Projekt: Kita-Neubau . dauerhafte Standorte . Freiligrathstraße
Empfehlungen des Gestaltungsgremiums
vom 13.07.2017

Auf dem Schulgrundstück an der Freiligrathstraße soll eine Kindertagesstätte für 6 Gruppen sowie eine Erweiterung zur 4- zügigen Ganztagschule mit Mensa realisiert werden.

Variante 1.0

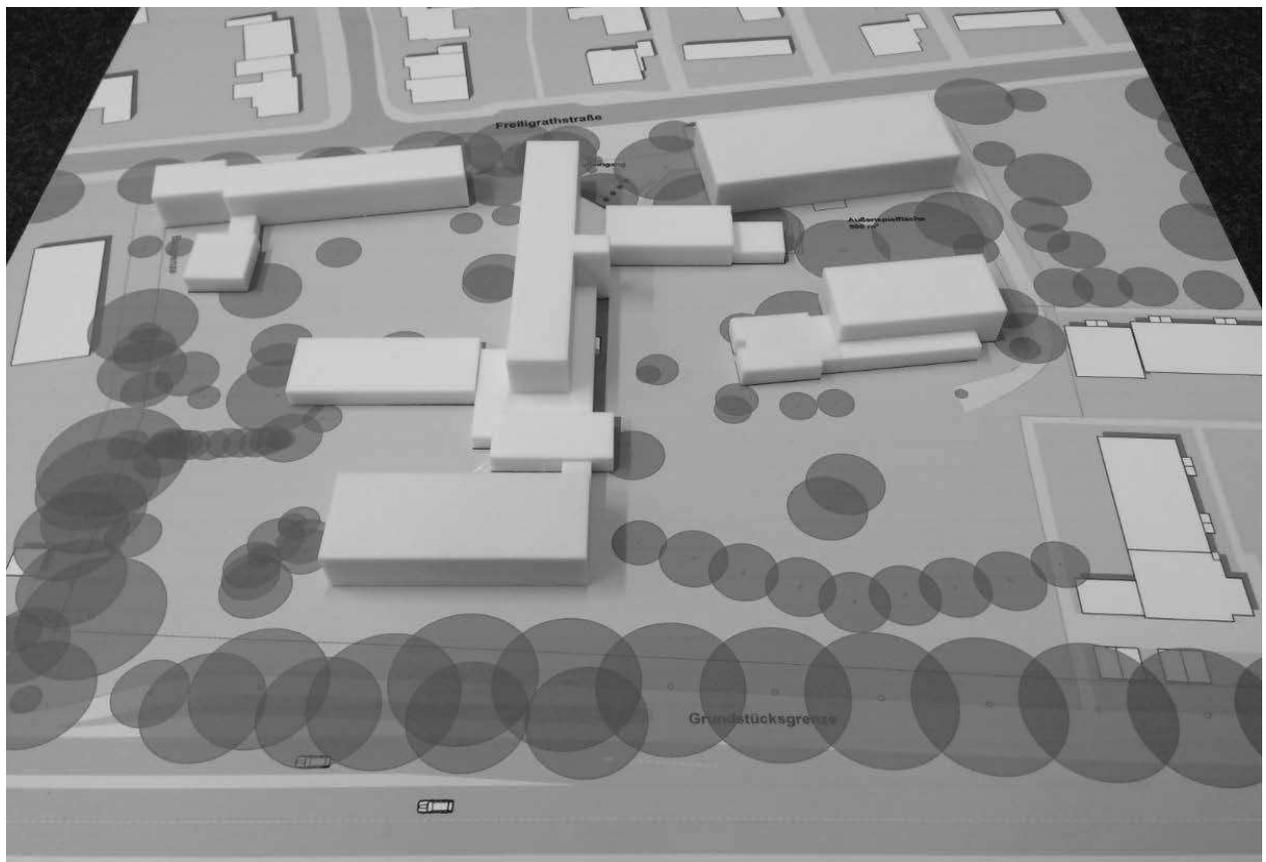
- Aus städtebaulicher und funktionaler Sicht wird die Verortung eines großen Bausteines für KiTa, Mensa und Küche unmittelbar an der Freiligrathstraße, wie in den **Varianten 1.0 bis 1.2** dargestellt, positiv bewertet mit dem Hinweis, dass ein größerer Abstand zu den Bestandsgebäuden eingehalten werden sollte; allerdings müssten dann die Mobilbauten versetzt und das bestehende Hausmeisterwohnhaus zurückgebaut werden. Nach abwägen der unterschiedlichen Aspekte und mit der Betrachtung der alternativen Standorte sollte diese Fläche an der Freiligrathstraße für diese Baumaßnahme nicht weiter untersucht werden und könnte zukünftig für eine weitere Schulerweiterungen zur Verfügung stehen.

Variante 2.0

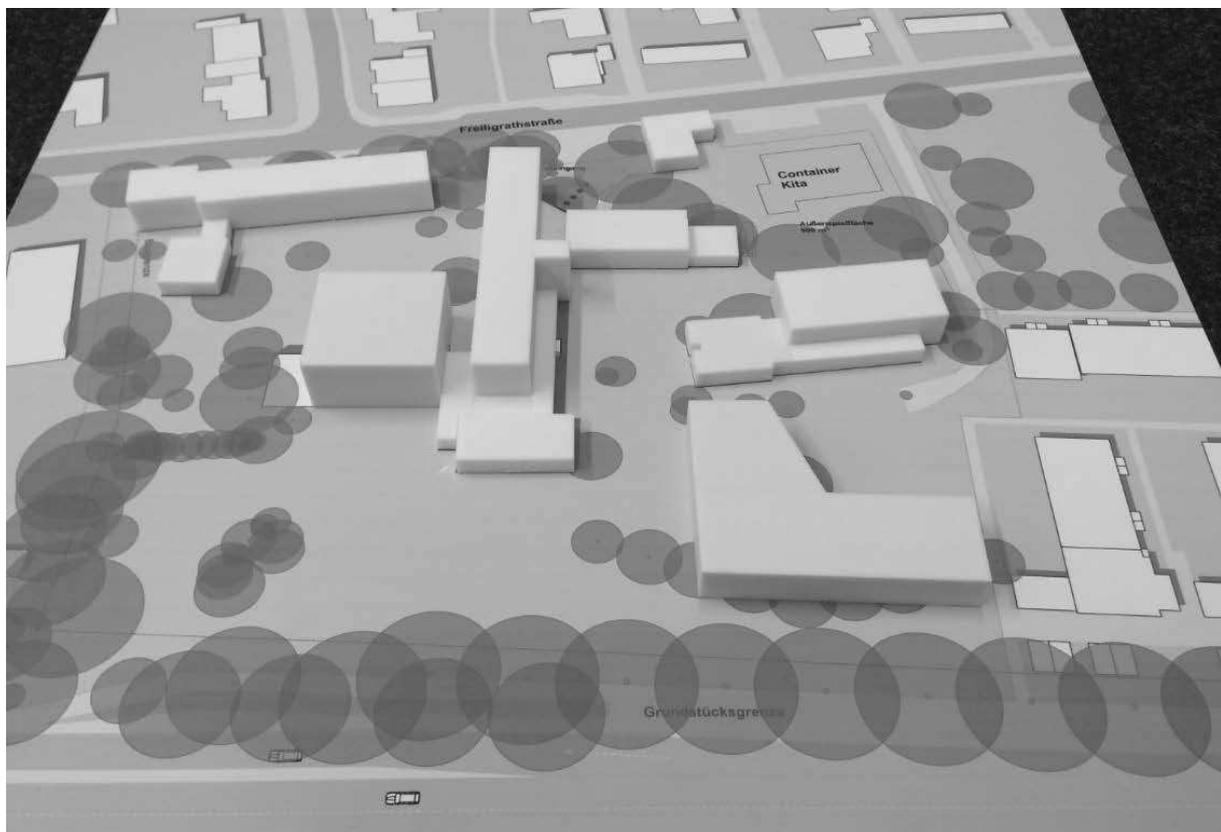
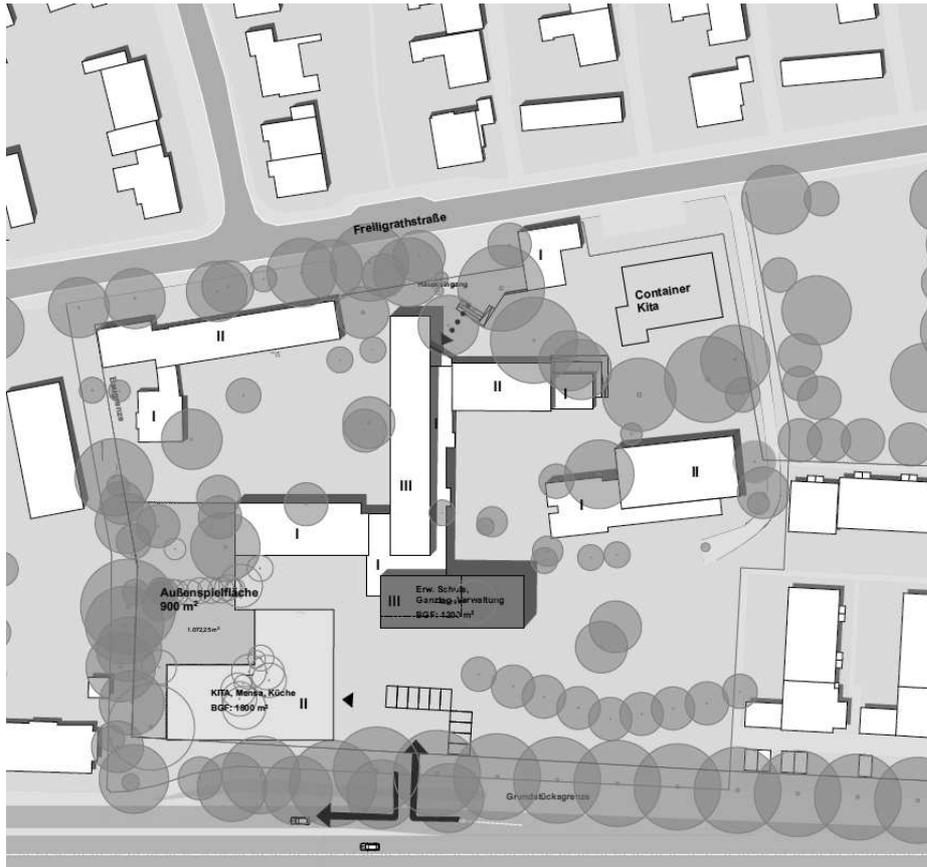
- Einigkeit besteht darüber, dass die **Varianten 2.0 und 3.0**, die eine Verortung der Kita auf dem Süden des Grundstücks, in unmittelbarer Nähe zur Kurfürstenallee, vorschlagen, nicht weiter verfolgt werden. Die Gründe dafür sind die Nähe zu der stark befahrenen Straße, die weite Entfernung und damit schwierige Adressbildung zur Freiligrathstraße sowie die Tatsache, dass die dargestellten Bauten sich strukturell nicht in das Ensemble einfügen. Die **Variante 6.0** fügt sich strukturell und maßstäblich ebenfalls nicht in das Ensemble und sollte nicht weiter untersucht werden.

Variante 4.0

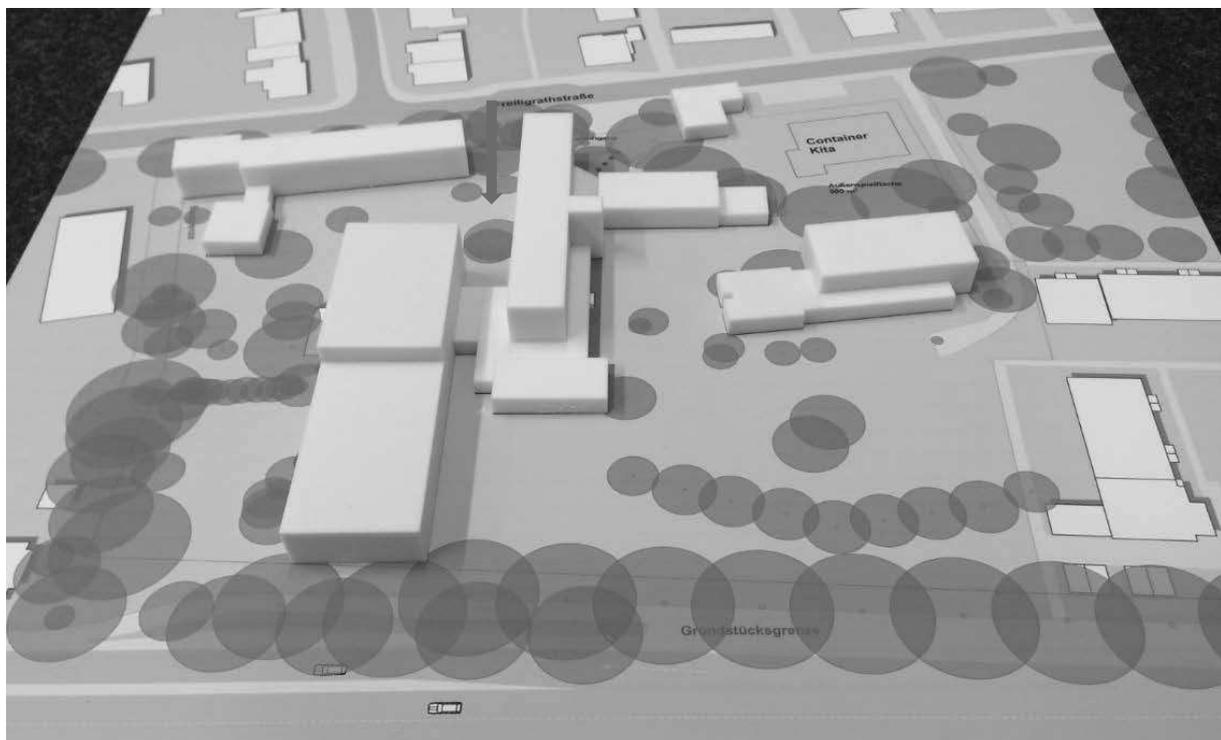
- Es wird empfohlen die **Varianten 4.0 und 5.0** entsprechend der Hinweise zu präzisieren und weiter zu untersuchen. Bei beiden Varianten vermittelt der langgestreckte Baukörper auf dem Grundstück und erzeugt eine in funktionaler und struktureller Hinsicht vorteilhafte Zonierung. Während bei der Variante 4.0 eine Erschließung von der Freiligrathstraße durch die vorhandene Gebäudefuge denkbar wäre, würde sich für die in Variante 5.0 gezeigte Kita eine Erschließung an der westlichen Grundstücksgrenze anbieten. In beiden Varianten wäre eine ergänzende Erschließungsmöglichkeit des KiTa- Neubaus für Fußgänger und Radfahrer von der Kurfürstenallee sinnvoll, dabei müssen die Anforderungen einer Feuerwehrezufahrt und die Aufstellflächen berücksichtigt werden.

- Aus den Gruppenräumen sollen die **Freiräume** erschlossen werden. Für die Variante 4.0 wird empfohlen, den Neubau deutlicher von der Kurfürstenallee abzurücken, um den räumlichen Zusammenhang der entlang der Kurfürstenallee angeordneten Grünflächen zu erhalten. Bei der Variante 5.0 ist keine unmittelbare Zuordnung der Freiräume vor den Gruppenräumen möglich, da diese aufgrund der Baukörperstellung am südlichen Gebäudekopf angeordnet werden muss. Die Kinderspielflächen entsprechen der geforderten Größe und werden im Zuge der weiteren Außenraumplanung präzisiert.

- Bei den Varianten 4.0 und 5.0 müssen für den Neubau **Bäume** gefällt werden. Es gilt zu prüfen, welche Bäume besonders erhaltenswert sind und was dies für die Planung bedeutet. Die mit UBB abgestimmten Unterlagen sollten dem Bauantrag beigelegt werden.
- Erwartet wird eine **architektonische Haltung**, bei der sich der Neubau in das bestehende Schulensemble einpasst. Auf Nachhaltigkeit und Haltbarkeit wird großen Wert gelegt. Geneigte Dachflächen sowie Außenfassaden aus rotem Sichtmauerwerk sind zu prüfen. Formgebung und Materialität des Neubaus sollen sich mit dem Bestand auseinandersetzen und ihn fortschreiben.
